改善箇所説明図

後部座席（二列目）

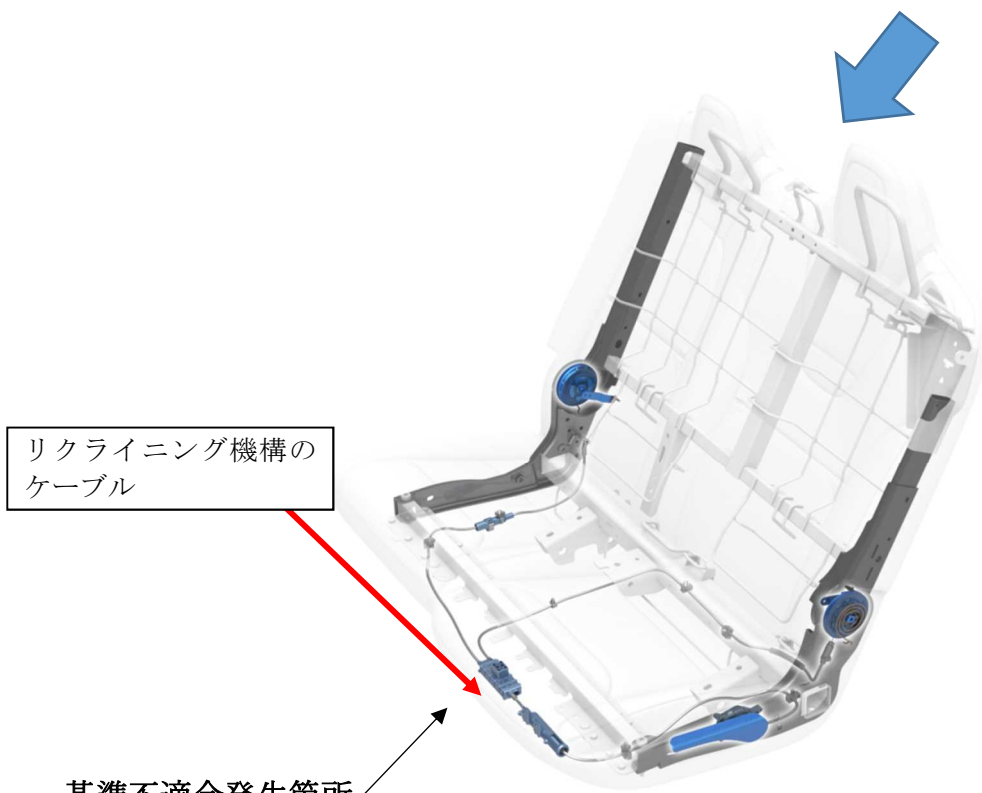
二列目のシートベルト付二人掛け座席において、当該座席の製造が不適切なため、リクライニング機構のケーブル調整が正しく行われていないものがある。そのため、座席の背もたれが確実に固定されず、衝突時にシートベルトとともに背もたれが前方に倒れ、最悪の場合、乗員が過度の傷害を負うおそれがある。

全車両、リクライニング機構の点検を行い、ケーブルの長さが不足している場合は、ケーブル調整を行う。

識別：左側 B ピラーの内側に白色のマーキングをする。
